# ÚZEMNÍ PLÁN OBCE ČERMNÁ VE SLEZSKU - změna č.2

## ZMĚNA GRAFICKÉ ČÁSTI

## 7. VEŘEJNĚ PROSPĚŠNÉ STAVBY A ETAPIZACE

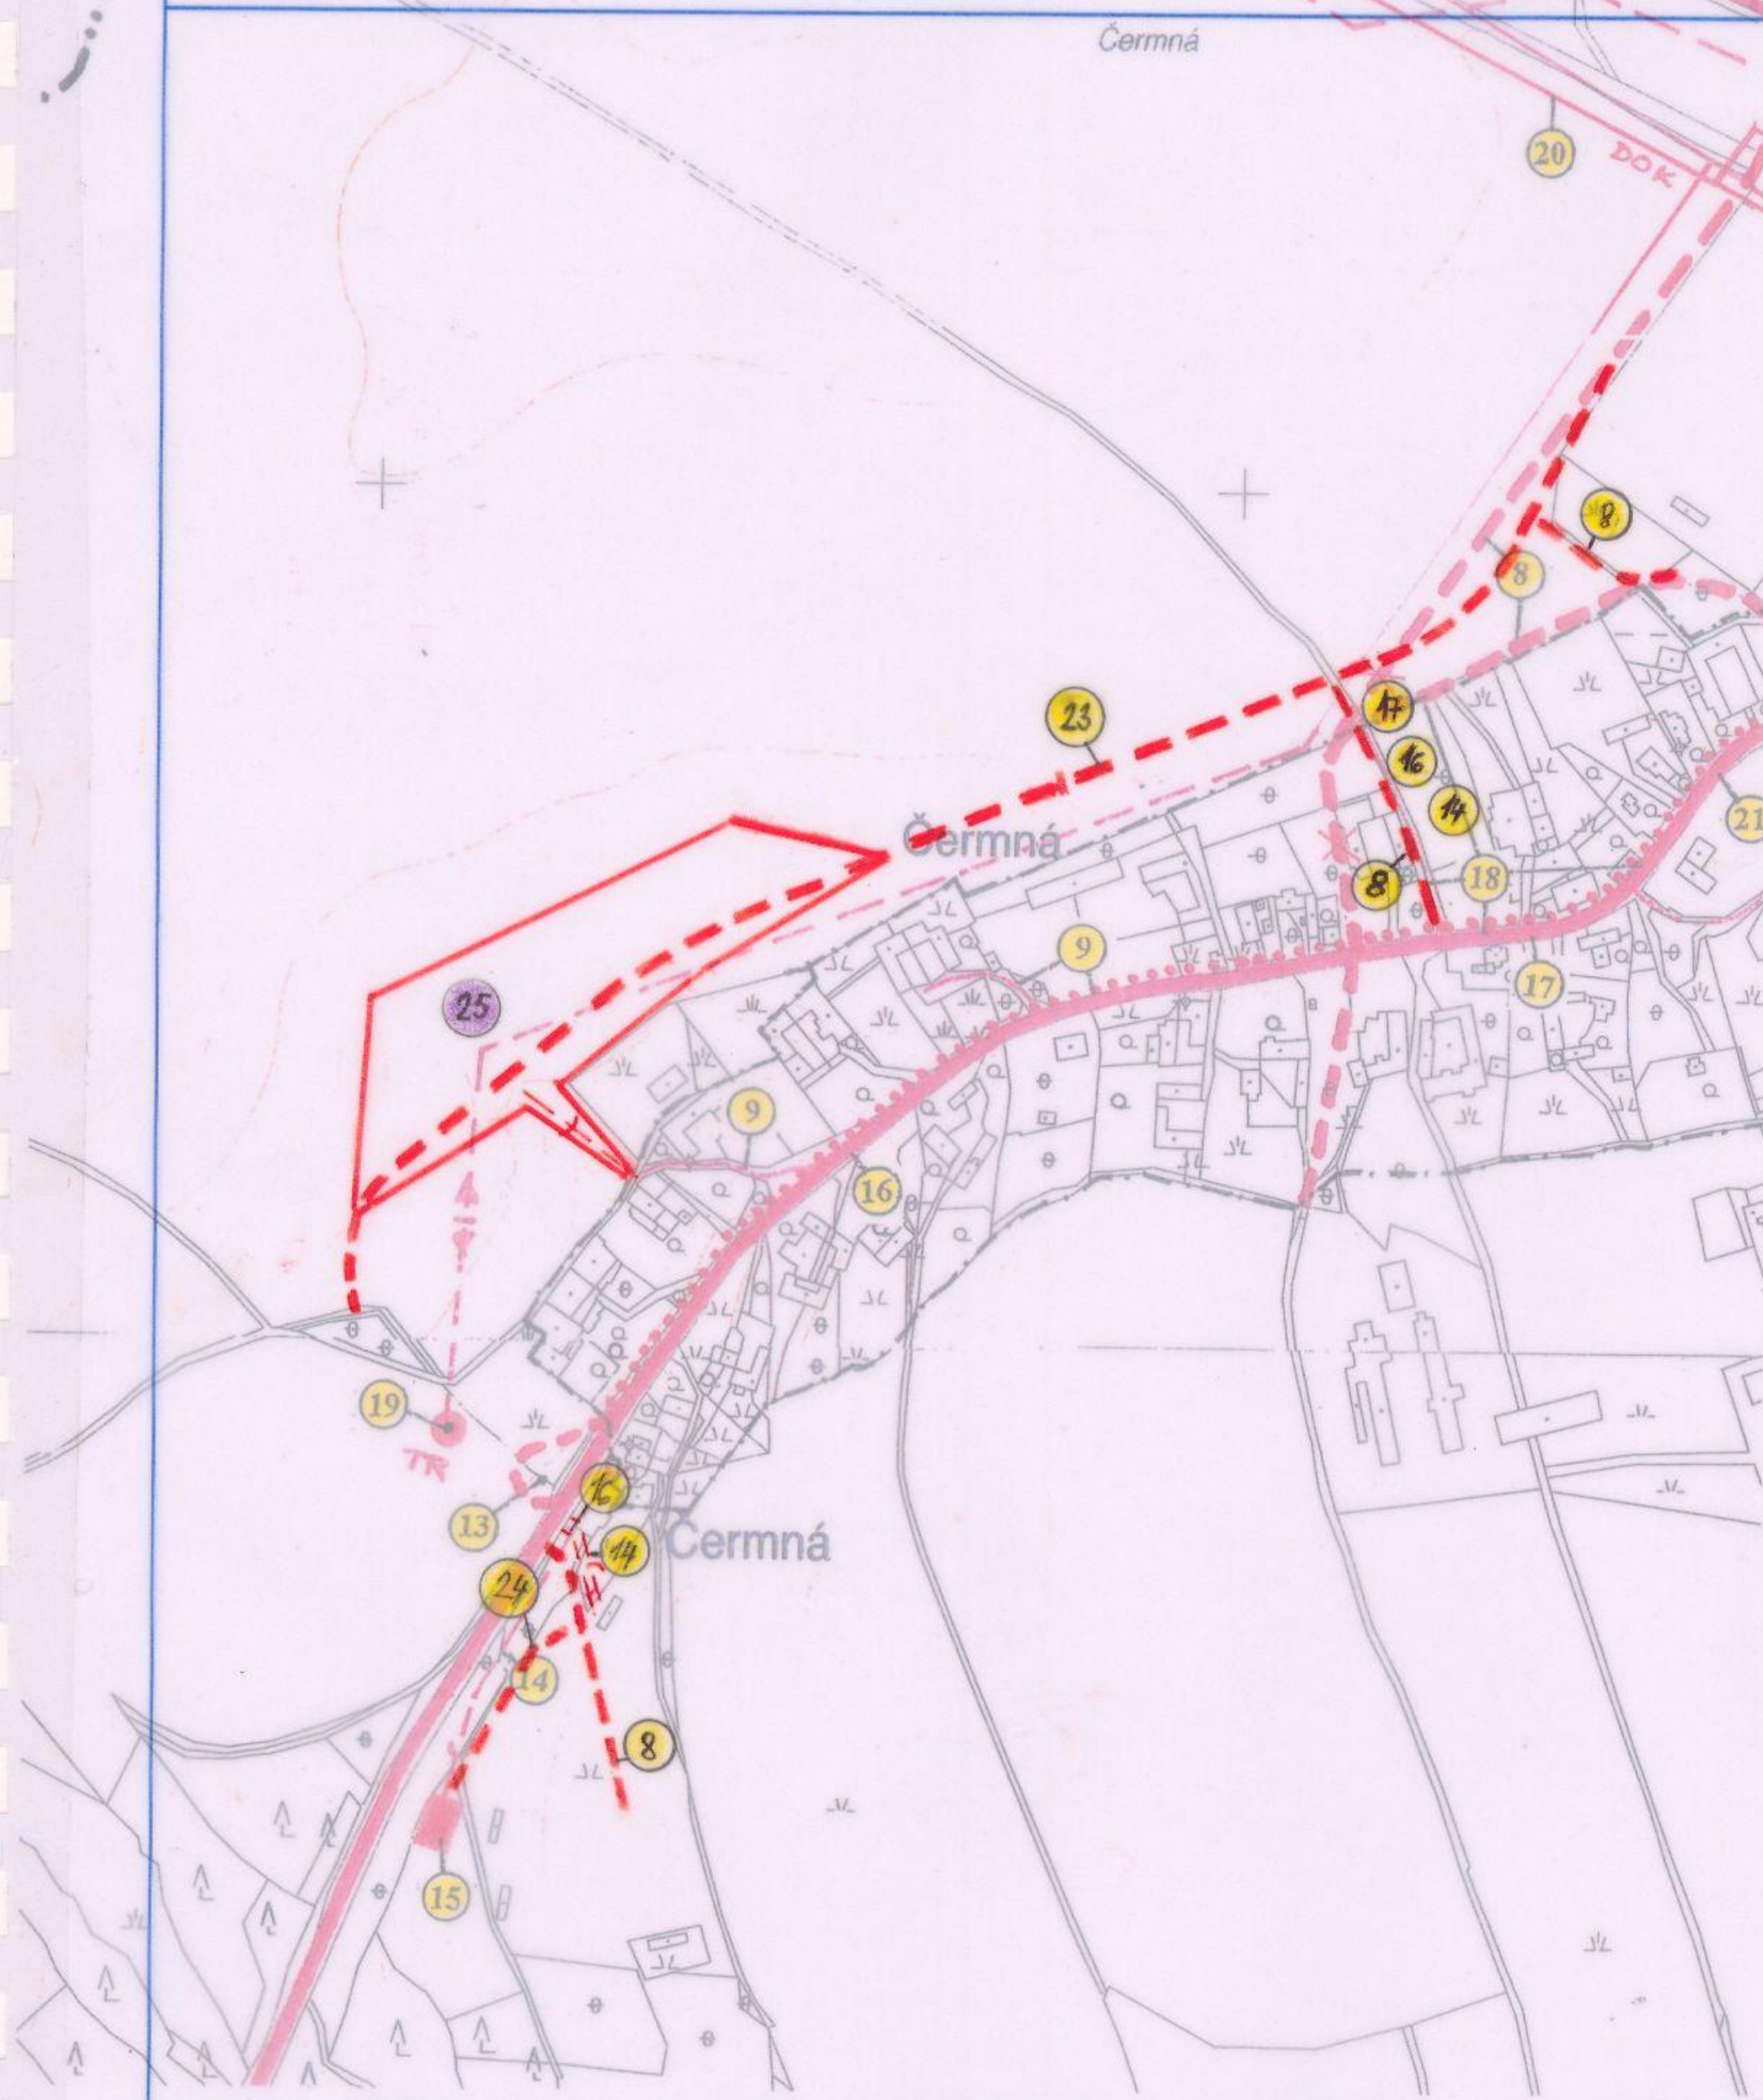
VEŘEJNĚ PROSPĚŠNÉ STAVBY SE DOPLŇUJÍ O:

23 - dopravní napojení suché retenční nádrže

24 - dopravní napojení ČOV

veřejně prospěšná opatření:

25 - výstavba suché retenční nádrže včetně přívodního příkopu a odpadního kanálu

26 - vymezení záplavového území řeky Budišovky Q100

Navrhovaná změna spočívá:

- v doplnění nově vzniklých veřejněprospěšných staveb a opatření

Ostatní řešení zůstává zachováno, není dotčeno změnou.
